JSME 発電用原子力設備規格 溶接規格 (JSME S NB1-2012 年版/2013 年追補/2014 年追補/2015 年追補) 正誤表 (1/5)

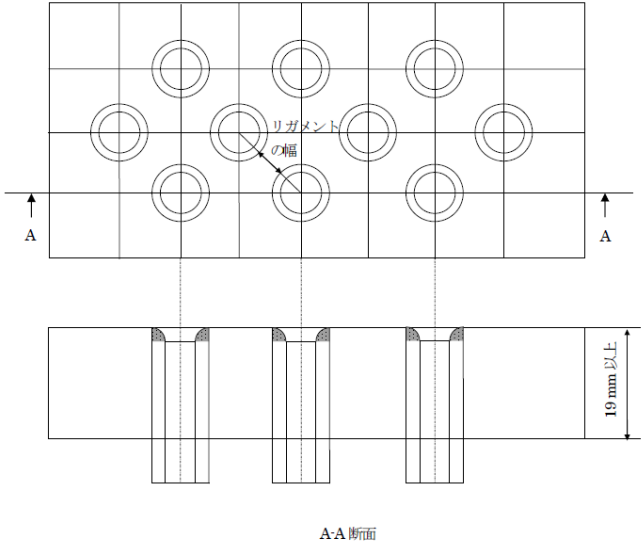
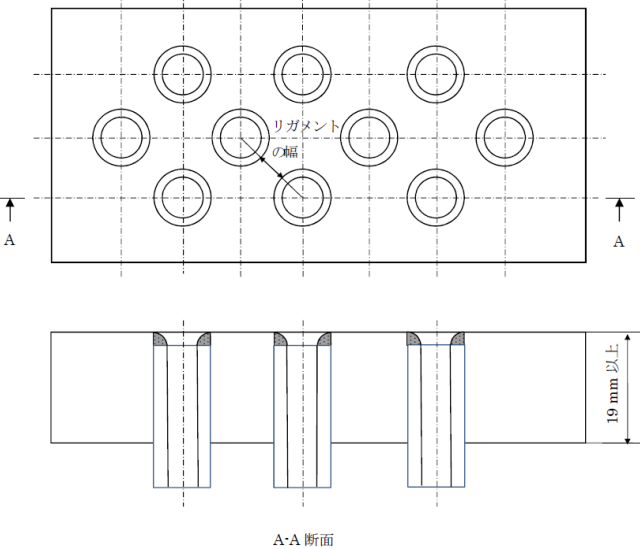
No	ページ	規格番号	誤	正	備考
14	第 2 部 -29	図 WP-400-4 管と管板の 取付け溶接に おける試験片 形状	 <p data-bbox="880 906 947 930">A-A 断面</p> <p data-bbox="611 954 1171 1002">(注) 試験片は 90° 方向で中心線を残し、1 つの管の 4 断面が見られるように加工すること。</p> <p data-bbox="734 1026 1093 1050">図 WP-400-4 管と管板の取付け溶接における試験片形状</p>	 <p data-bbox="1552 906 1619 930">A-A 断面</p> <p data-bbox="1339 970 1944 1018">(注) 試験片は 90° 方向で中心線を残し、1 つの管の 4 断面が見られるように加工すること。</p> <p data-bbox="1440 1042 1798 1066">図 WP-400-4 管と管板の取付け溶接における試験片形状</p>	2001 年版 以降
15	第 3 部 -9	WQ-323 試験材の種類 がチタンのも の場合	2) 試験に使用する溶加材又は心線は、JIS Z 3331 (2011) (<u>チタン及びチタン合金溶加棒並びにソリッドワイヤ</u>)に規定する <u>YTB 340</u> 又は <u>YTW 340</u> に適合するものとする。	2) 試験に使用する溶加材又は心線は、JIS Z 3331 (2011) (<u>チタン及びチタン合金溶接用の溶加棒及びソリッドワイヤ</u>)に規定する <u>S Ti 0120J</u> に適合するものとする。	2014 年 追補以降
